FORMULARIO No. 2

DOCUMENTO DE RESPUESTAS A OBSERVACIONES TÉCNICAS PRESENTADAS AL DOCUMENTO TECNICO SOPORTE DEL PROCESO DE SELECCIÓN SIMPLIFICADA No. 027 DE 2021 PARA “REALIZAR LA ADECUACIÓN DE LA PLANTA FÍSICA, BAJO LA MODALIDAD PRECIOS UNITARIOS FIJOS SIN FORMULA DE REAJUSTE, LA ADQUISICIÓN E INSTALACIÓN DEL MOBILIARIO Y LA ADQUISICIÓN Y PUESTA EN FUNCIONAMIENTO DE LOS EQUIPOS TECNOLÓGICOS PARA LA SEDE DE LA CONTRALORÍA GENERAL DE LA REPÚBLICA, GERENCIA DEPARTAMENTAL REGIONAL CAQUETÁ.”

ITEM **MBF - 2**

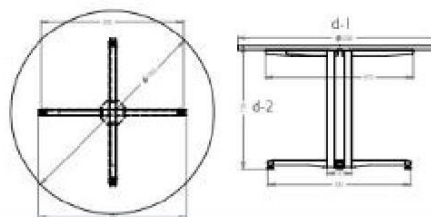
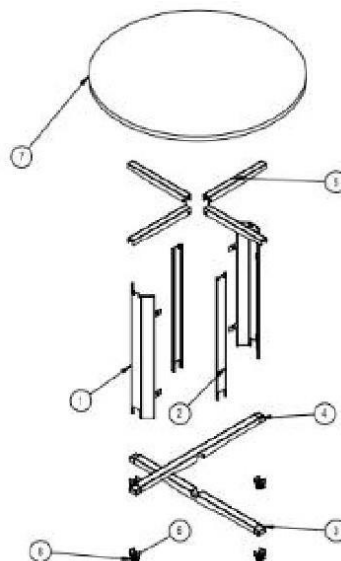
22.1

MBF- Mesa circular 8 personas

En referencia a la mesa circular 8 puestos se utilizan las mismas especificaciones de la ficha técnica MBF-2 que es referente a 6 puestos, pero el radio del círculo de la mesa es el presentado en la planimetría propuesta al **PROCESO DE SELECCIÓN SIMPLIFICADA No. 027 DE 2021**
